工事竣工期間伸長許可申請書に関する補足説明（ご回答）

上関原子力発電所

追加地質調査計画について

意見聴取会等における専門家の意見及び調査項目

⑪, ⑫ F-1断層群陸域延長部調査位置図（室津半島）

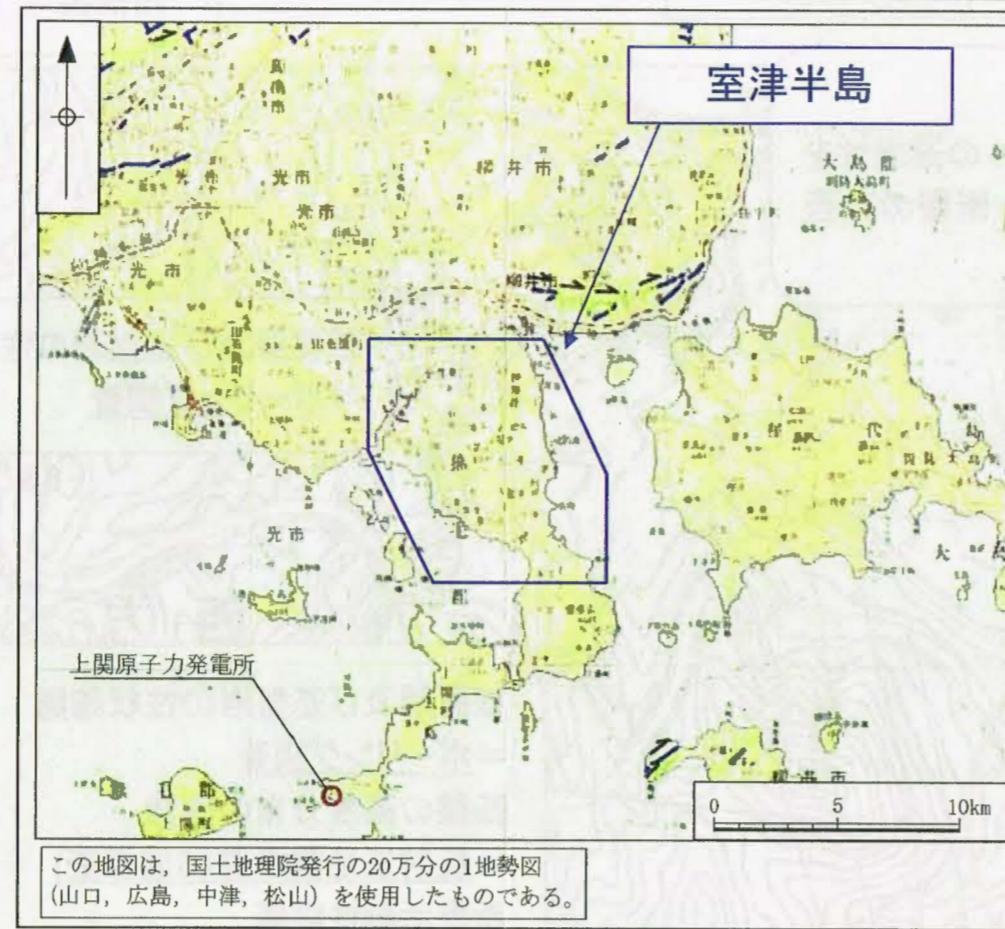
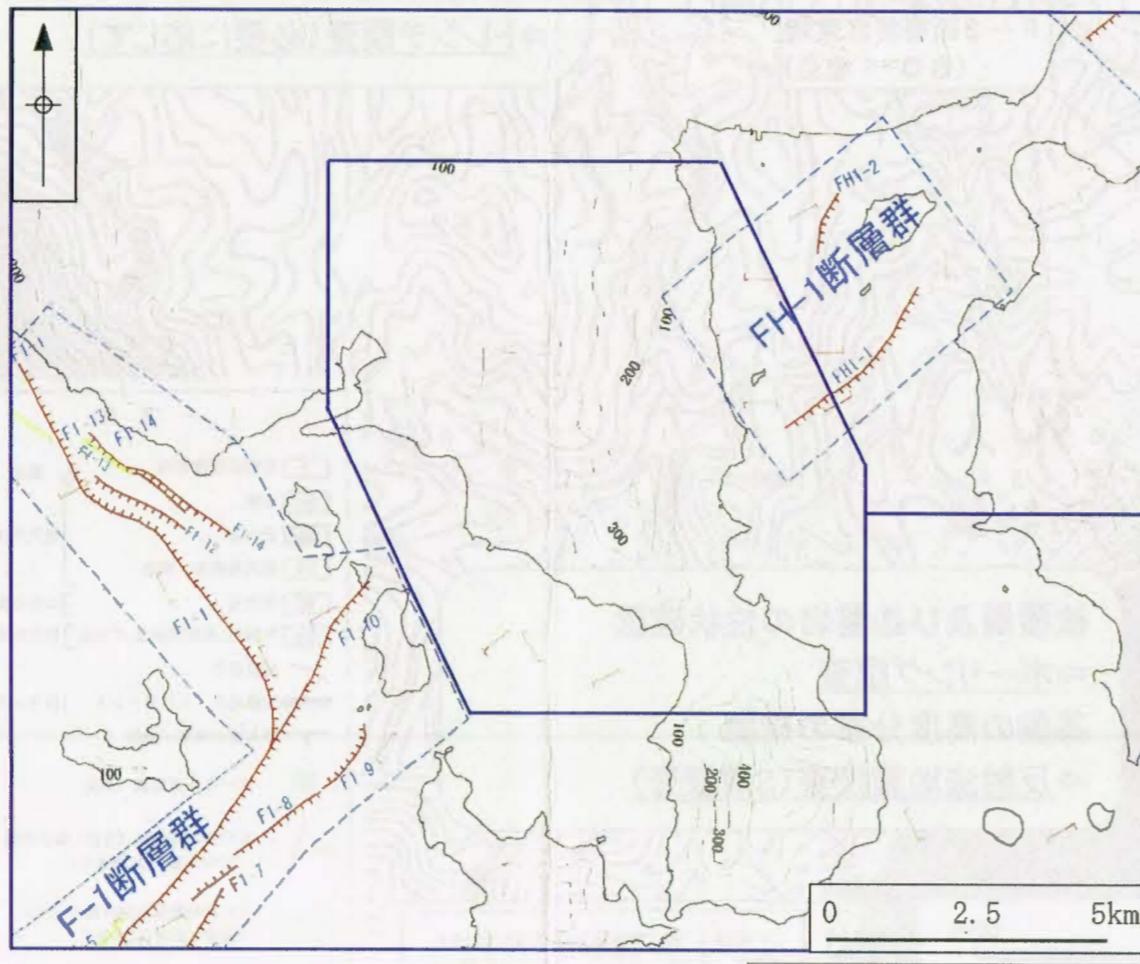
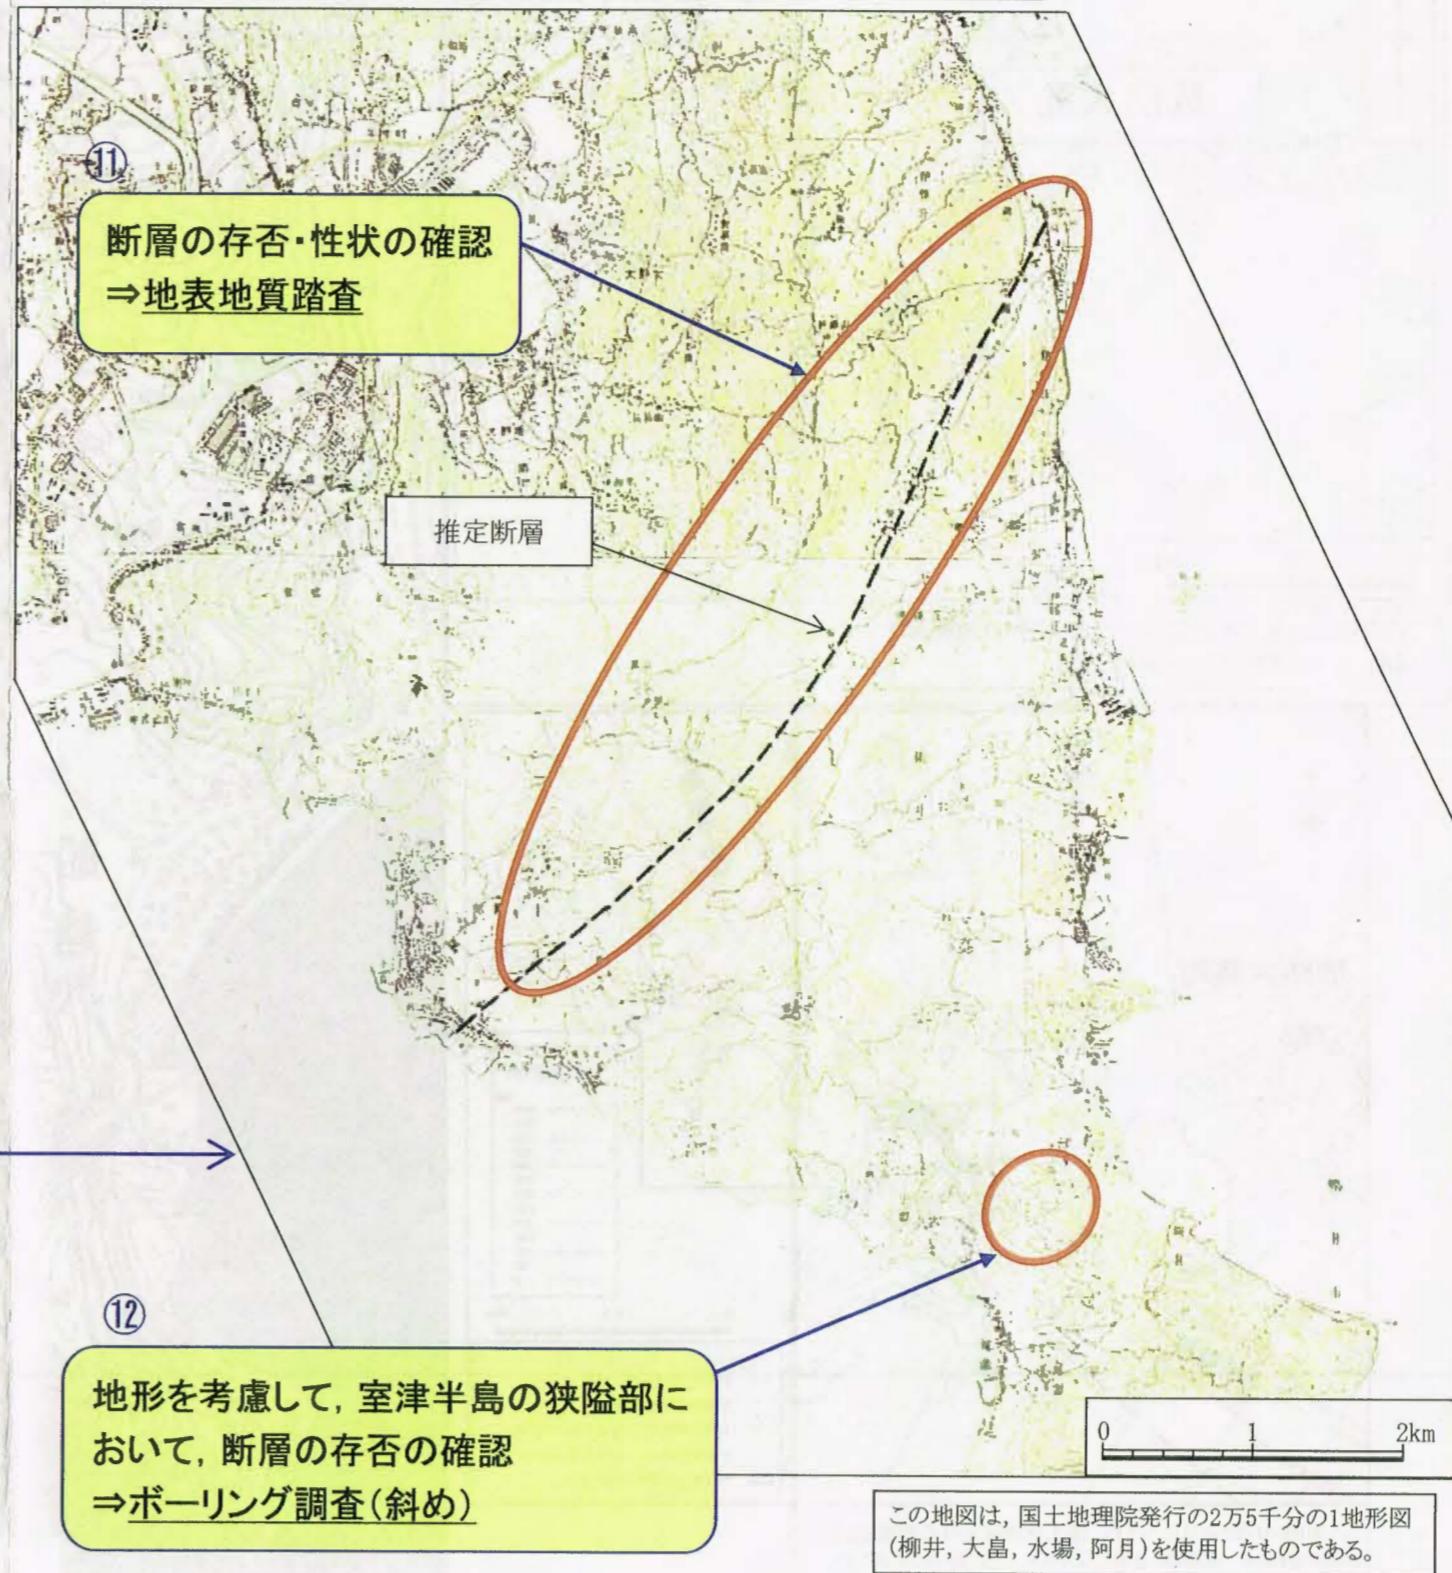
指摘番号 1-27

F-1断層群の北東延長部に位置する室津半島への連続性を確認するため、推定断層位置及び半島の狭隘部において、断層の存否及び断層の活動性評価を行う。

⑬原子炉建物基礎底面付近での追加試掘坑調査

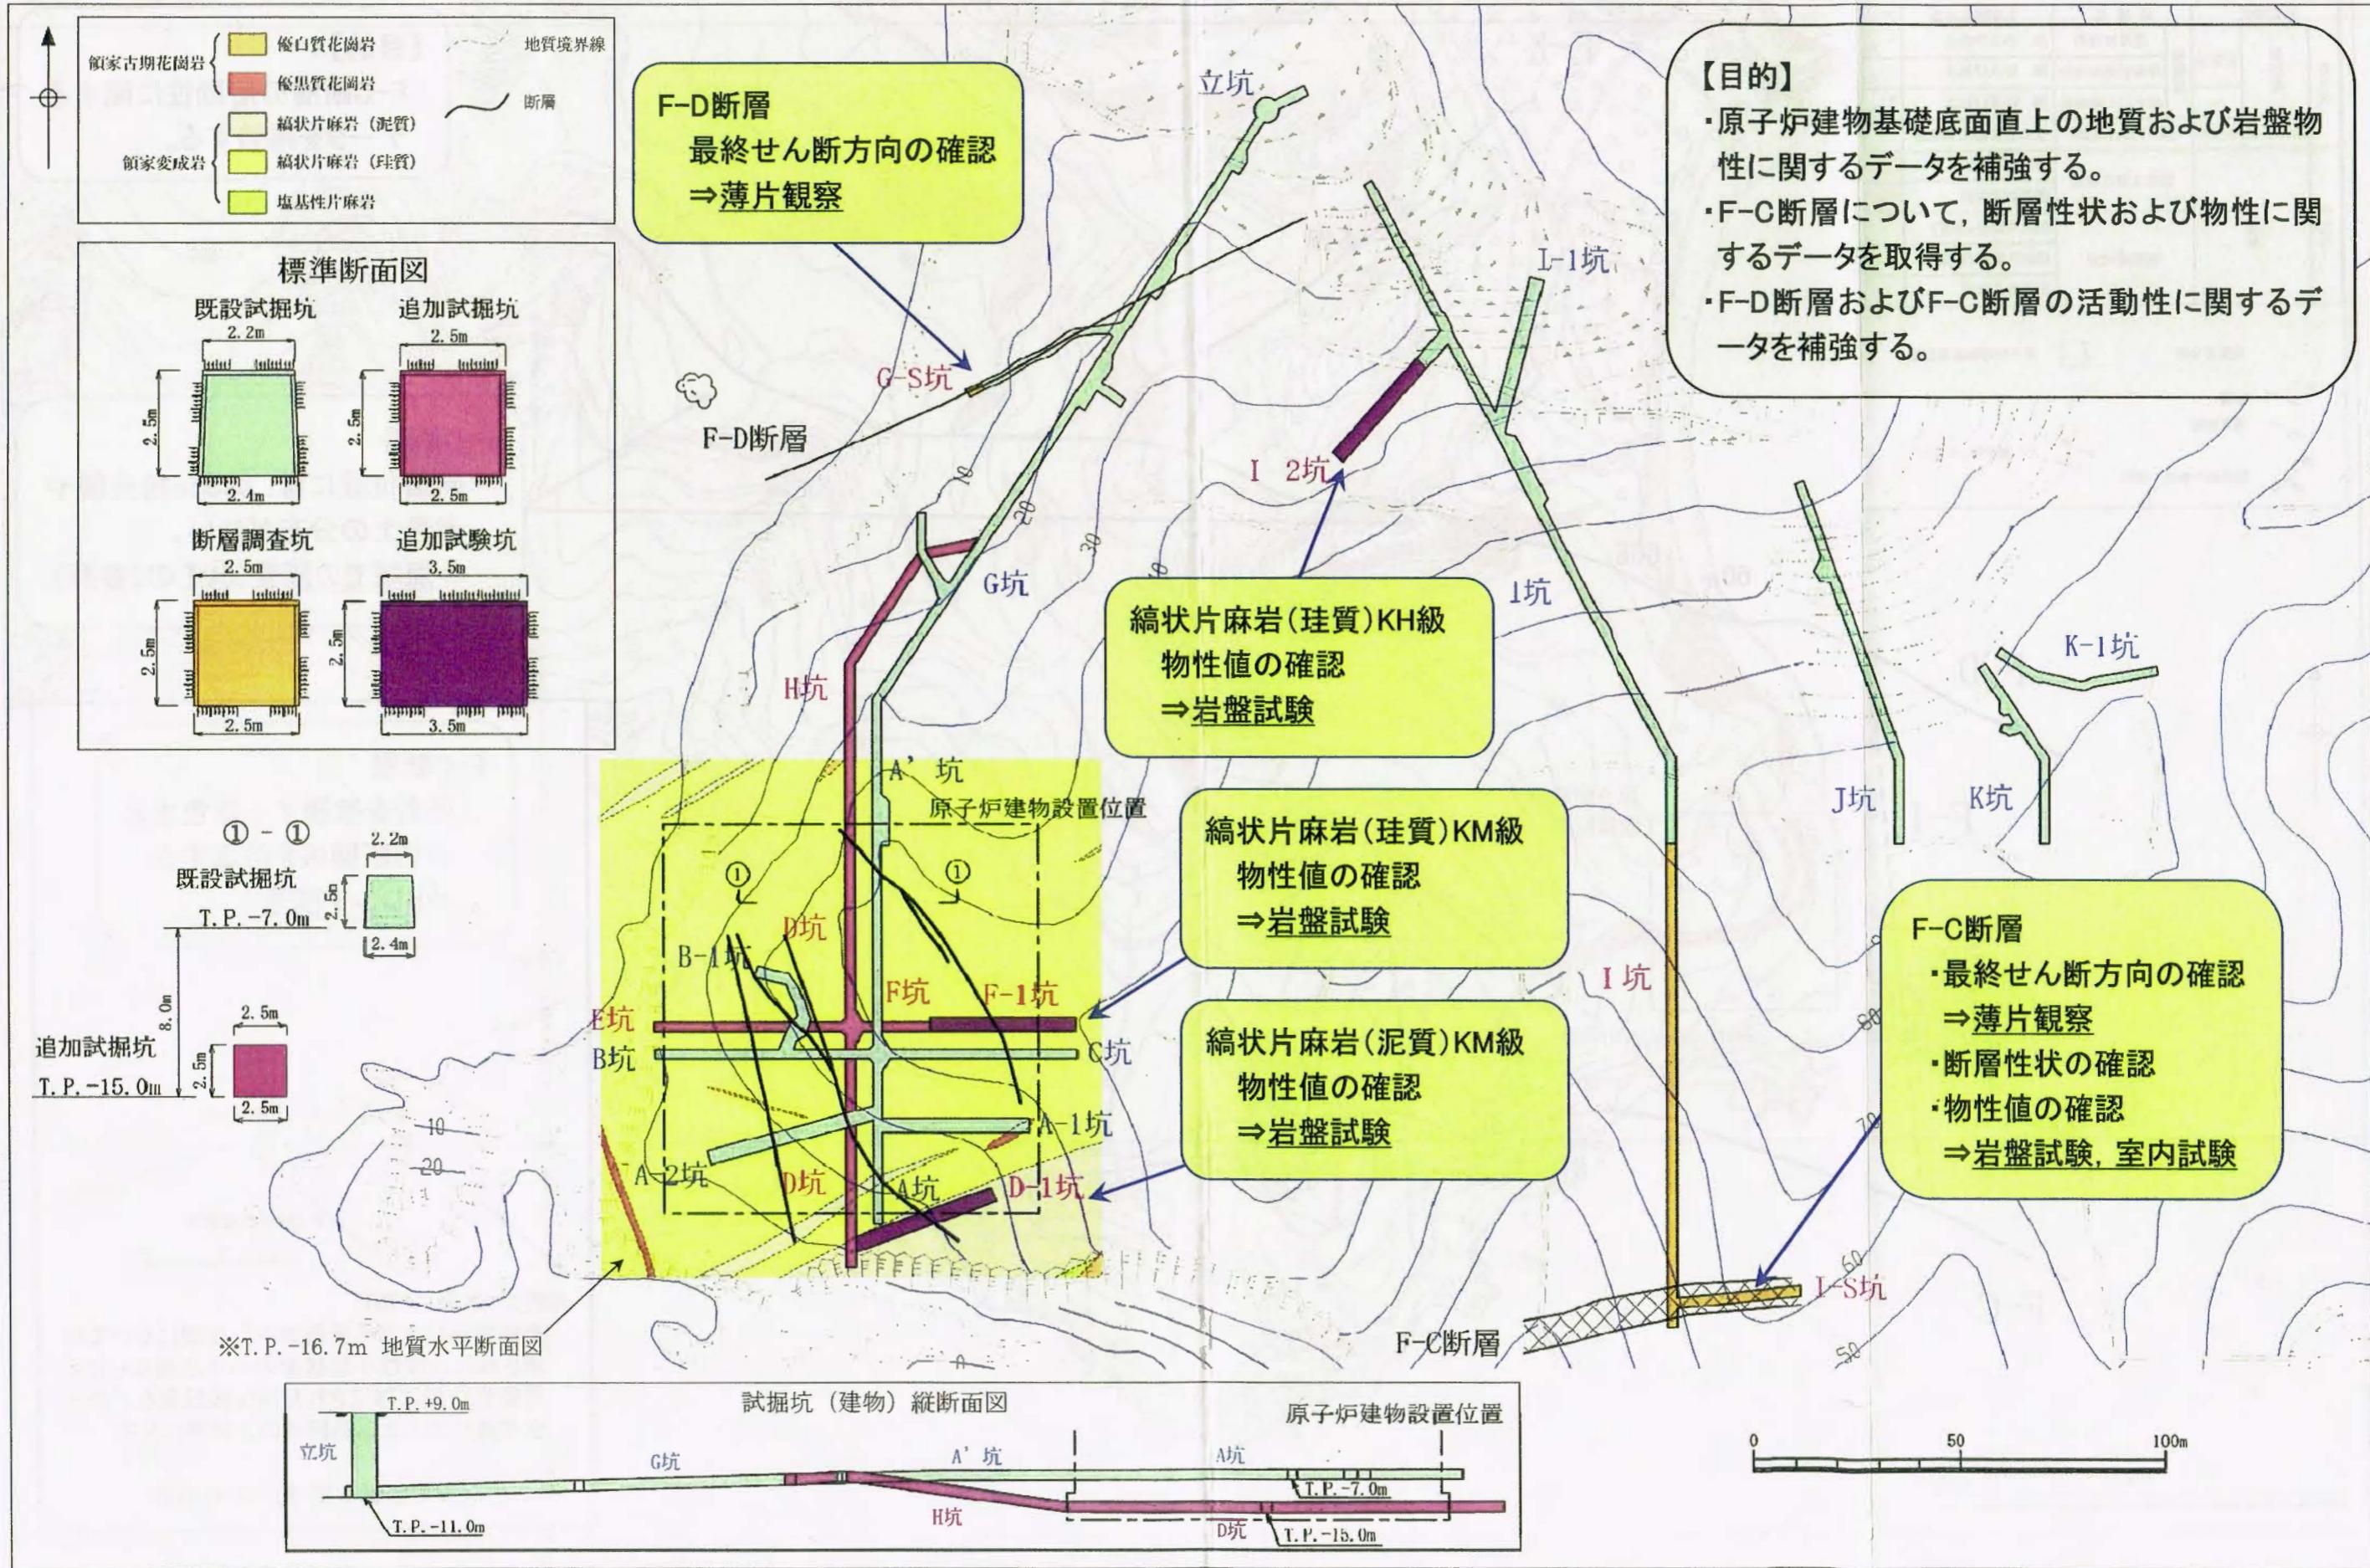
指摘番号 C70-8, C70-9, C70-10
1-36, 1-37, 1-38, 1-40
